Consultas Realizadas

Licitación 399554 - LPN N° 09/2021 ADQUISICION DE MOTOBOMBAS Y MOTORES SUMERGIBLES

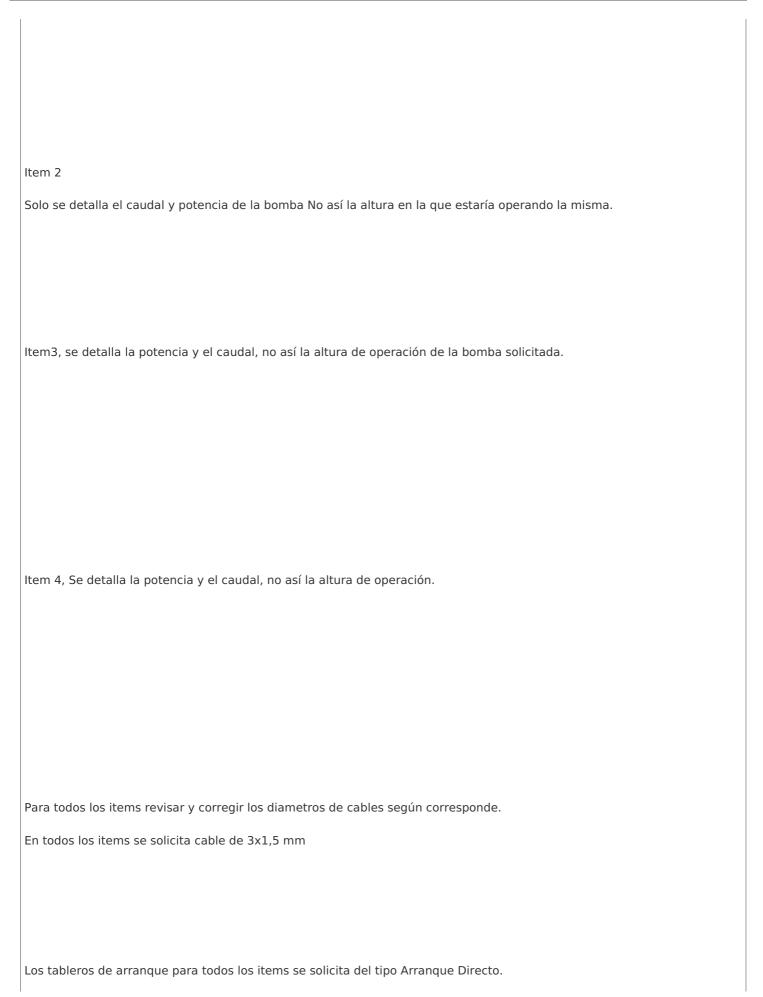
Estamos teniendo dificultades para poder preparar nuestra oferta, ya que hay puntos que no son claros y que no nos permite elaborar un presupuesto adecuado, por lo que solicitamos a la Convocante favor aclarar los siguientes puntos:

Respecto a los puntos de operación.

En el apartado Especificaciones Técnicas del PBC detallan algunos puntos a tener en cuenta.

Item 1, (no detalla puntos de operación, Caudal y Altura de la bomba)

Se solicita Tablero de arranque directo tensión 380V (la bomba solicitada es 220V monofásica)

Según el reglamento Ande, el tipo de arranque a partir de 7,5 HP deben ser del tipo compensado o con arranque suave.

Ítem 1: los posibles oferentes deberán atenerse al PBC y la adenda modificatoria.

Ítem 2: los posibles oferentes deberán atenerse al PBC y la adenda modificatoria.

Ítem 3: los posibles oferentes deberán atenerse al PBC y la adenda modificatoria.

Ítem 4: los posibles oferentes deberán atenerse al PBC y la adenda modificatoria.

En visitas en obras fueron aclarados los puntos de operación para cada caso, además aclaramos que esta Licitación Pública Nacional es "Contrato Abierto", según las necesidades de la Institución.
